1301호 · 가구 배치 버전 2 최신본

홀 9석 | 위쪽 소회의실 6석 | 아래쪽 메인 회의실 8석 | 베란다 보관 책상 8대

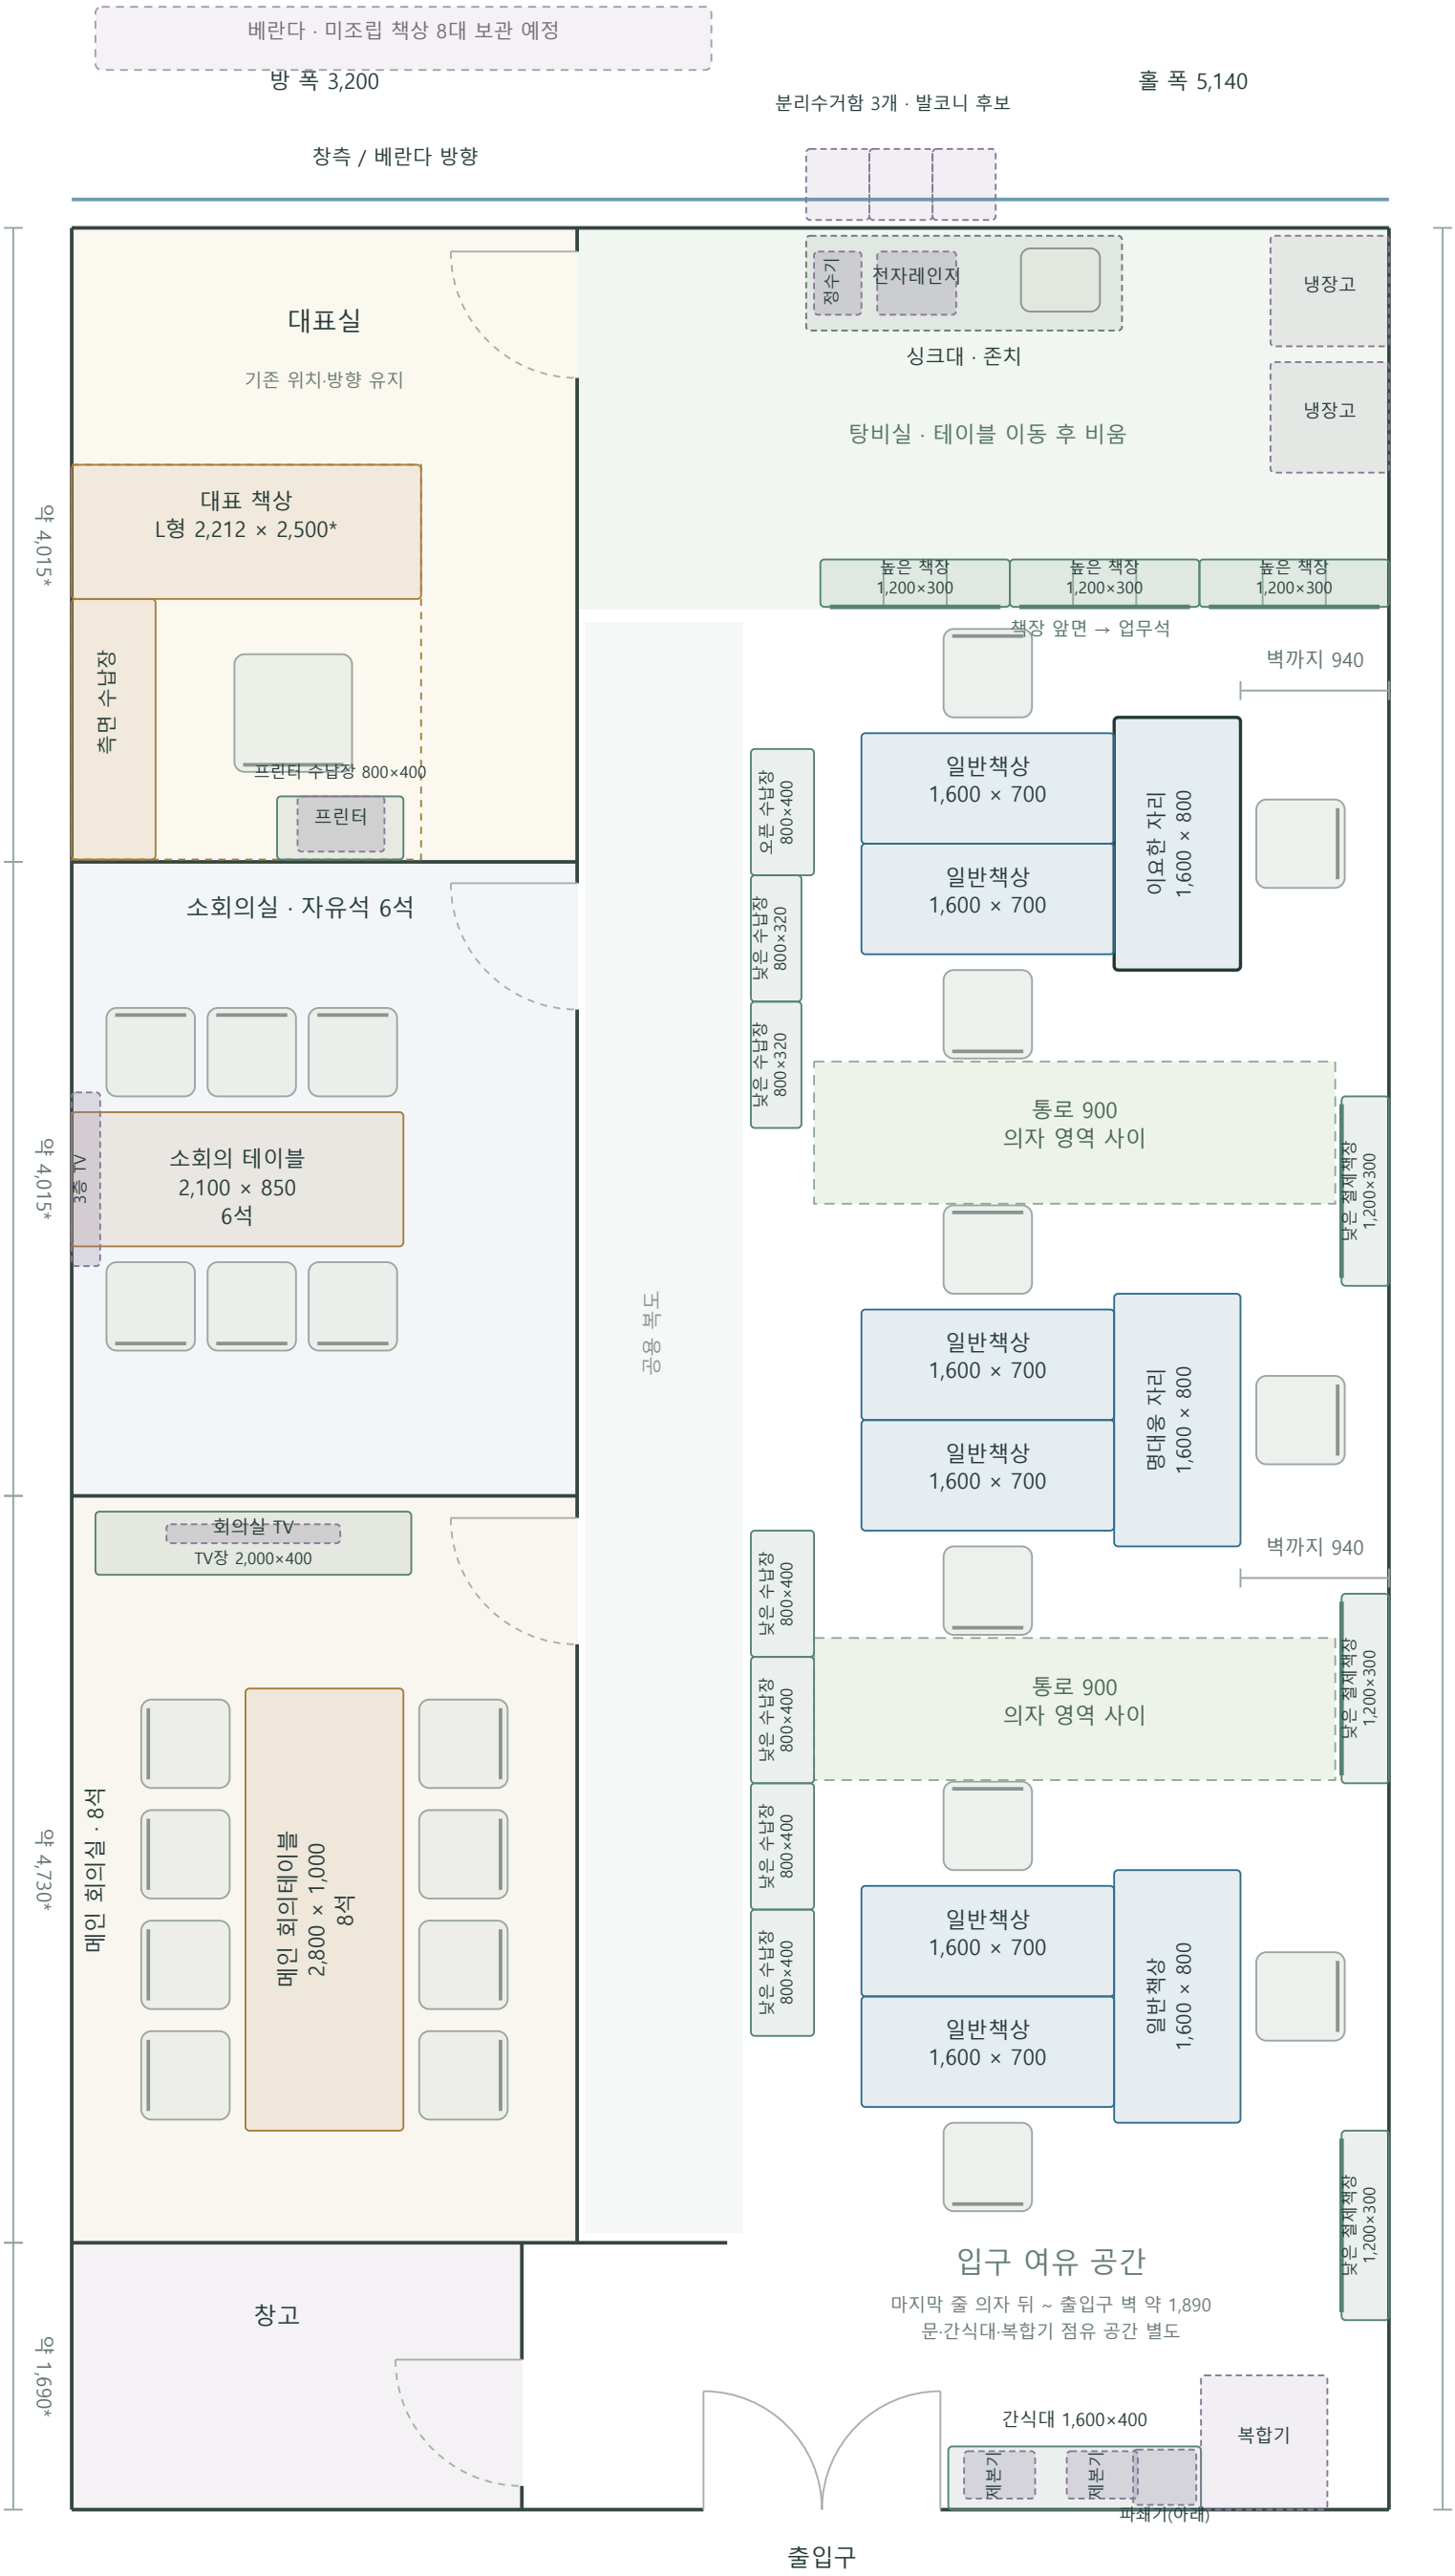
구역	이전 버전 2	수정본	변경 내용
메인 회의실	최대 10석	8석	긴 면 4+4석, 양끝 좌석 제거
소회의실	중앙 세로 배치	문 반대편 왼쪽 벽 밀착	테이블 가로 배치, TV도 상판의 벽 쪽 끝으로
미조립 책상	창고 적재 검토	베란다 보관 예정	8대 모두 1600×700, 도면에는 위치 설명만 표기
버전 선택	별도 파일	버전 1 / 최신 버전 2	원래 확정본과 최신 수정안을 온라인에서 선택
벽 쪽 여유	책상-벽 940mm	의자 뒤-벽 약 280mm	이요한·명대웅 동일, 실제 의자와 기둥 확인

1. 최신 버전 2: 홀 9석, 대표실 1석 별도. 오른쪽 벽을 등지는 자리는 위쪽 이요한, 가운데 명대웅, 아래쪽 일반 1600×800 책상. 원래 버전 1은 별도 보존.
2. 이요한·명대웅 자리 모두 책상 오른쪽 끝부터 벽까지 940mm. 도면의 560mm 의자와 책상-의자 간격 100mm를 적용하면 의자 뒤에서 벽까지 약 280mm. 940mm 전체가 빈 통로인 것은 아니며 실제 의자 크기·착석 위치·기둥 돌출에 따라 달라짐.

3. 위쪽 소회의실: 2100×850 테이블을 가로로 돌려 문 반대편 왼쪽 벽에 짧은 끝을 밀착. TV도 상판의 벽 쪽 끝에 밀착. 긴 면 양쪽 3명씩 6석. 테이블 오른쪽 끝부터 문 쪽 벽까지 1100mm.
4. 아래쪽 메인 회의실: 2800×1000 테이블 긴 면 양쪽 4석씩, 총 8석. 양끝 의자를 제거. TV장·2층 TV는 문 쪽 유지. 의자 기호는 사용 공간이며 반입 수량 확정이 아님.

5. 미조립 책상 8대(모두 1600×700)는 베란다 보관 예정. 도면의 베란다 보관 표시는 위치 설명이며 실제 적재 외곽이나 베란다 치수를 나타내지 않음. 분해·포장 치수에 따라 현장에서 적재 위치 결정.
6. 전체 14.45m × 8.34m 기준 유지. 방별 깊이·문 열림·벽 두께·기둥 돌출은 실측 확정값이 아님. 통로 900mm 두 곳은 의자 560×560mm, 책상과 간격 100mm를 가정한 계획 영역.

7. 업무 책상 보유 17대 = 배치 9대 + 베란다 미조립 보관 8대. 소회의실 TV 받침대가 850mm 상판 폭 안에 놓이는지 실물 확인. 입구 여유는 마지막 줄 의자 뒤부터 출입구 벽까지 약 1890mm, 간식대·복합기·문 열림은 별도 점유.
8. 예비 배선은 검토 구역 표시이며 포트 수·전화 회선·통신함·배선 경로는 업체 협의. 온라인 도면의 수정 내용은 JSON으로 저장·불러오기 가능하며, 다른 기기나 다른 사람의 화면에 자동 동기화되지 않음.
